**LINEA AV/AC TORINO – VENEZIA Tratta VERONA – PADOVA**

**Lotto funzionale Verona – Bivio Vicenza**

**FV01 – STAZIONE DI LONIGO AL KM 27+560,60**

**Relazione di confronto P.D. / P.E.**

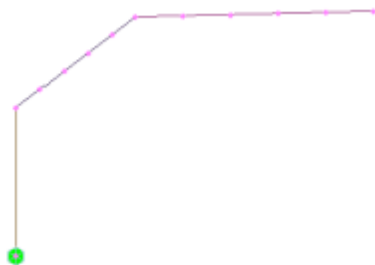
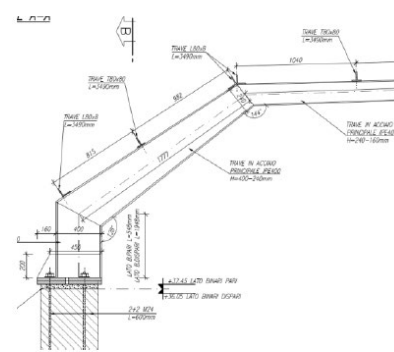
D7	FABBRICATO VIAGGIATORI	<p><i>Figura 1</i></p> <p>tamponatura.</p>		X	<p><i>Figura 2</i></p> <p>elaborato.</p>
D8		<p>Nella successiva fase progettuale inserire tutte le verifiche relative ai nodi (trave-colonna, travearcareccio, trave-trave, etc.) e alla soletta piena di spessore pari a 20 cm.</p>	X		<p>Le verifiche sono state integrate nel documento aggiornato.</p>
D9		<p>Non è chiaro come sia stata portata in conto l'azione eccezionale da rottura della catenaria riportata al par.6.4.</p>	X		<p>Le verifiche della pensilina sono state riviste e aggiornate.</p>
D10	<p>IN0D00D12CLFV0102002E RELAZIONE DI CALCOLO PENSILINA BANCHINA</p>	<p>Al cap.8.1 si riporta "le travi secondarie parallele all'asse del binario sono simulate nel modello attraverso il carico su di esse agente (incluso il rispettivo peso proprio), applicato sulla trave principale di copertura, nei punti in cui su di essa si appoggiano le travi secondarie", però dall'immagine (fig.1) sotto riportata sembra che i nodi sulla trave principale non corrispondano ai punti di appoggio delle travi secondarie rappresentate nell'elaborato di dettaglio (fig.2).</p>	X		<p>Le verifiche della pensilina sono state riviste e aggiornate.</p>
